Verslag huishoudelijke elektrische installatie op laagspanning en zeer lage spanning

Referentie: **013-20260324-04**	Datum controle: **24/03/2026**
Keurder: **013**

Eigenaar:	**Rik Naessens - Kyra Verougstraete**	EAN-code:	**541448820071258063**
Adres installatie:	**Abdis Agnesstraat 1, 8510 - Marke**	Nummer teller(s):	**1sag3200414867**
		Distributienetbeheerder installatie:	**Fluvius**

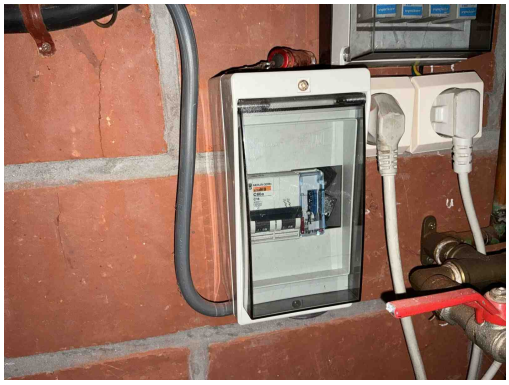
B17 - De voedingsspanning is niet op elk bord vermeld (Boek 1: 3.1.3.3).

B04 - De aanduiding van de kringen, klemmen en/of schakelapparatuur ontbreekt, is onjuist of is onvolledig (Boek 1: 3.1.3.1/5.1.6.1).

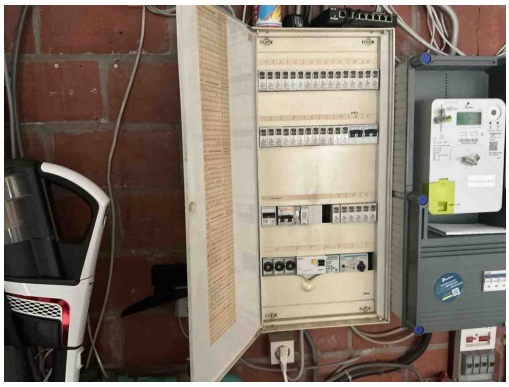
B17 - De voedingsspanning is niet op elk bord vermeld (Boek 1: 3.1.3.3).

B04 - De aanduiding van de kringen, klemmen en/of schakelapparatuur ontbreekt, is onjuist of is onvolledig (Boek 1: 3.1.3.1/5.1.6.1).

B06 - Het elektrisch verdeelbord heeft niet de minimale beschermingsgraad IPXX-B in een gewone ruimte (Boek 1: 4.2.2.3).

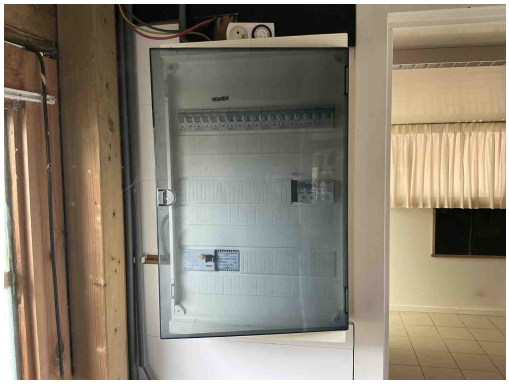
B17 - De voedingsspanning is niet op elk bord vermeld (Boek 1: 3.1.3.3).

B06 - Het elektrisch verdeelbord heeft niet de minimale beschermingsgraad IPXX-B in een gewone ruimte (Boek 1: 4.2.2.3).

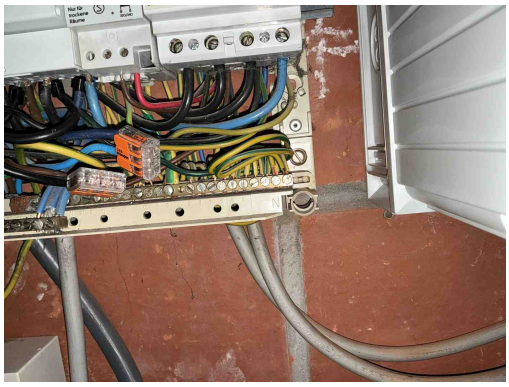
Diazed zekeringen zijn verboden omwille van uitwisselbaarheid

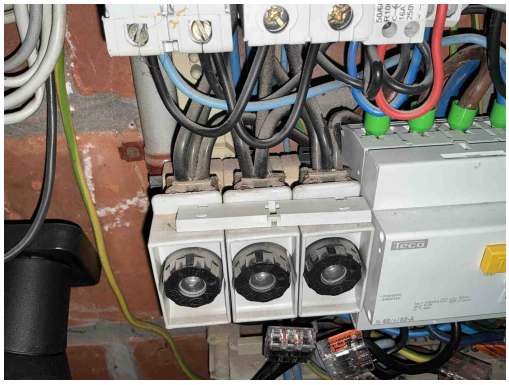
T21 - Het elektrisch materieel is niet geplaats volgens de voorschriften van de fabrikant/ regels van goed vakmanschap . (Boek 1: 1.4.1.3)

Opmerking: Oa ophanging verdeelbord niet afgedekt, meer dan 2 geleiders aangesloten op zekering, uiteinden kamgeleiders niet afgedekt

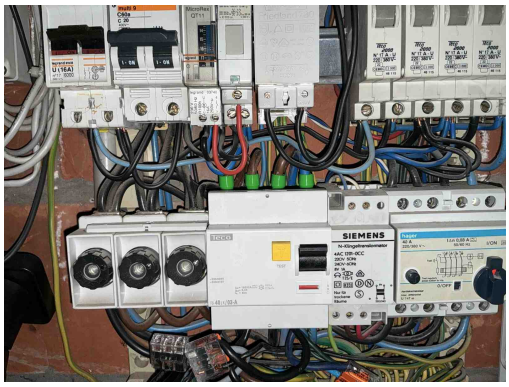
T21 - Het elektrisch materieel is niet geplaats volgens de voorschriften van de fabrikant/ regels van goed vakmanschap . (Boek 1: 1.4.1.3)

Opmerking: Oa ophanging verdeelbord niet afgedekt, meer dan 2 geleiders aangesloten op zekering, uiteinden kamgeleiders niet afgedekt

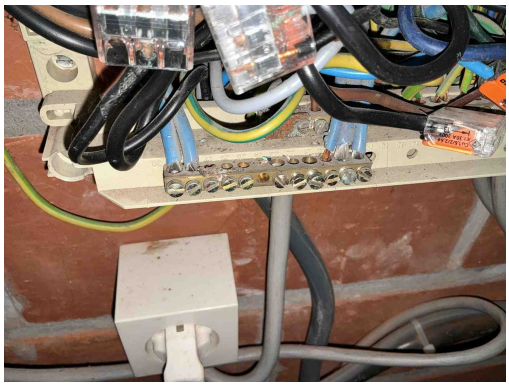
B28 - Het elektrisch verdeelbord in een huishoudelijke ruimte is niet voorzien van een achterwand (Boek 1: 5.3.5.1).

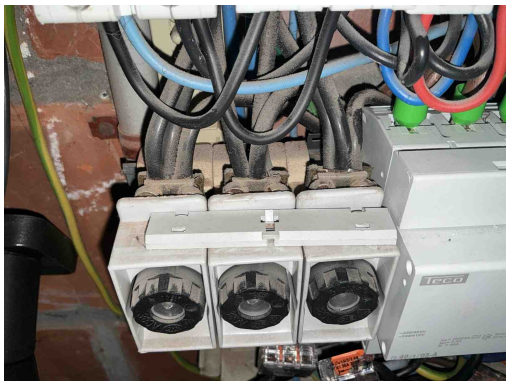
B16 - De interne soepele geleiders zijn niet aan beide uiteinden voorzien van samenknijpende hulzen of evenwaardig (Boek 1: 5.3.5.5).

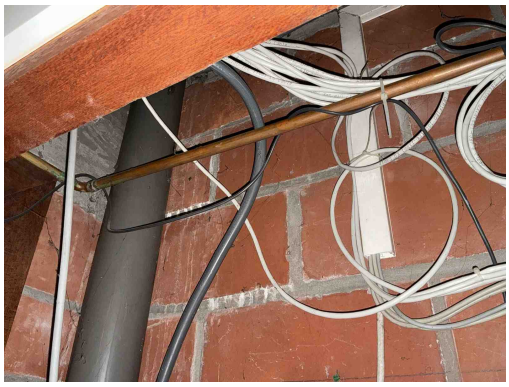
B16 - De interne soepele geleiders zijn niet aan beide uiteinden voorzien van samenknijpende hulzen of evenwaardig (Boek 1: 5.3.5.5).

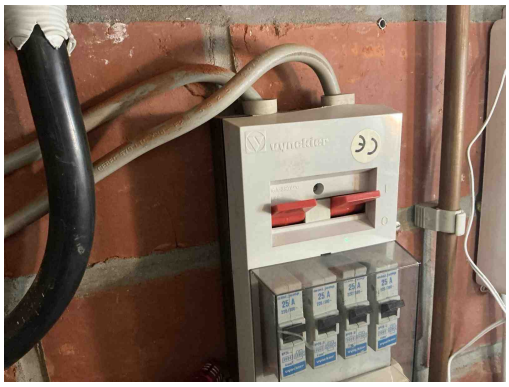
B30 - De houder van de beveiliging in een huishoudelijke ruimte is niet voorzien van aangepaste kalibreerelementen (Boek1: 5.3.5.5).

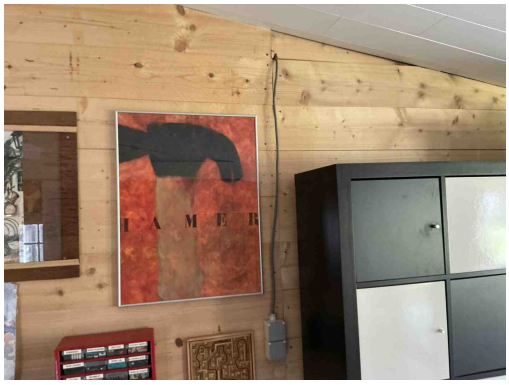
B24 - De sectie van de interne bekabeling van het elektrisch bord is niet aangepast aan de te verwachten stroom (Boek 1: 4.4.1.1/4.4.1.2).
Opmerking: Oa 2,5mm aangesloten op 25a zekeringen

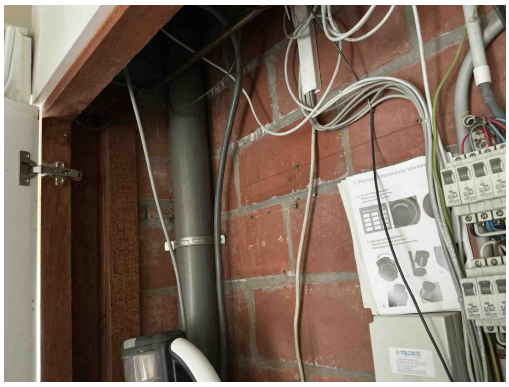
C13 - Onvoldoende bevestiging van de leiding(en) (Boek 1: 5.2.9.5).
Opmerking: Oa naast verdeelbord, veranda

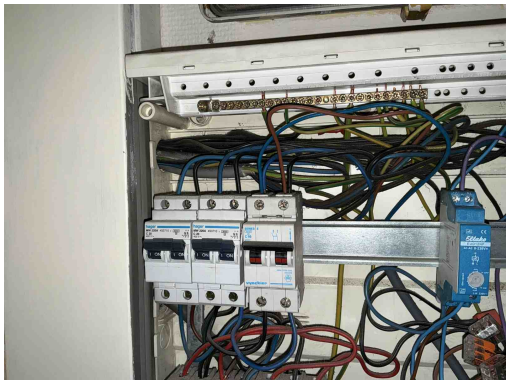
C13 - Onvoldoende bevestiging van de leiding(en) (Boek 1: 5.2.9.5).
Opmerking: Oa naast verdeelbord, veranda

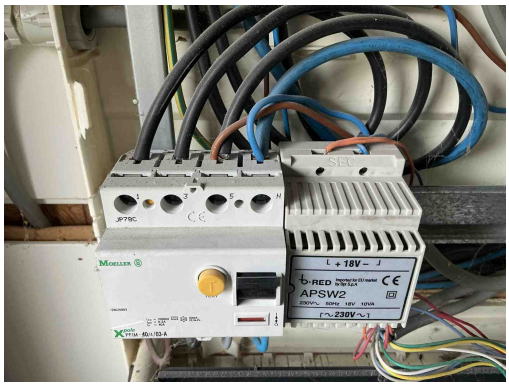
C07 - Stroombanen uitgevoerd door middel van parallel verbonden leidingen hebben niet dezelfde kenmerken zoals type, sectie, lengte, plaatsingswijze (Boek 1: 4.4.3.4).
Opmerking: Oa kring airco

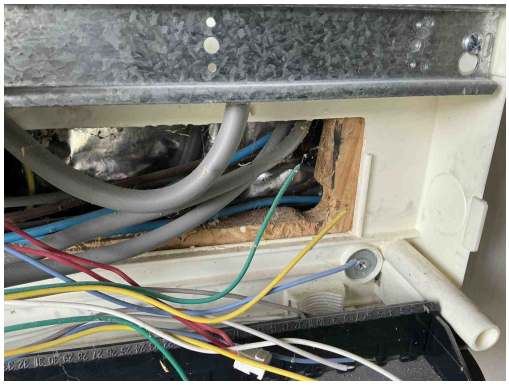
C07 - Stroombanen uitgevoerd door middel van parallel verbonden leidingen hebben niet dezelfde kenmerken zoals type, sectie, lengte, plaatsingswijze (Boek 1: 4.4.3.4).
Opmerking: Oa kring airco

C04 - De waarde van de beveiliging tegen overbelasting is niet in overeenstemming met de leiding of verbruiker stroomafwaarts (Boek 1: 4.4.1.1).
Opmerking: Oa interne bekabeling verdeelbord 5

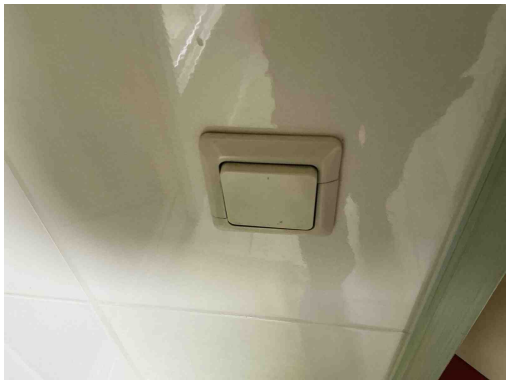
F09 - De afzonderlijk geïnstalleerde geïsoleerde geleiders en kabels in een constructieruimte, sierlijsten, plinten of lijsten uit brandbaar materiaal hebben niet ten minste het kenmerk F2 of ten minste de klasse Cca (Boek 1: 4.3.3.5, 5.2.7.3).

I01 - De waarde van de isolatieweerstand per kring dient tenminste 0,50 Mohm (1000 x Utest) te zijn (Boek 1: 6.4.5.1).
Opmerking: Oa kring I

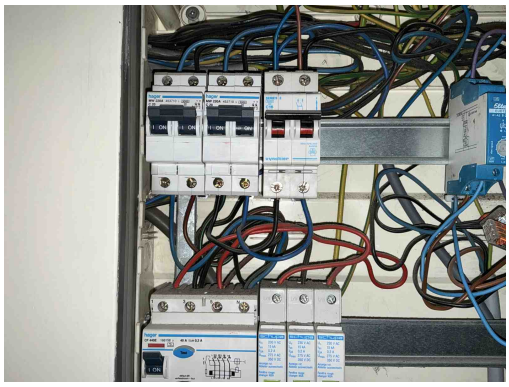
T09 - Bepaalde contactdozen en/of schakelaars zijn beschadigd (Boek 1: 1.4.1.3).
Opmerking: Oa badkamer

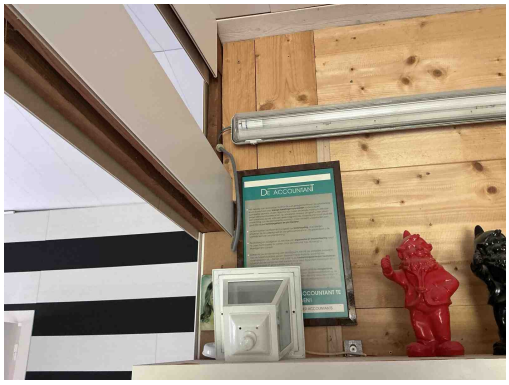
C04 - De waarde van de beveiliging tegen overbelasting is niet in overeenstemming met de leiding of verbruiker stroomafwaarts (Boek 1: 4.4.1.1).
Opmerking: Oa interne bekabeling verdeelbord 5

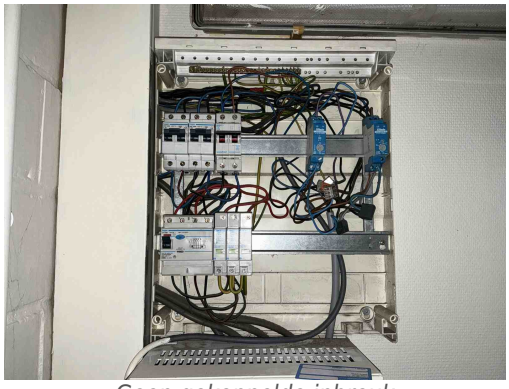
C21 - Het gebruik van geleiders van het type VOB, zonder bijkomende afscherming is niet toegestaan (Boek 1: 5.2.9.6).
Opmerking: Oa veranda
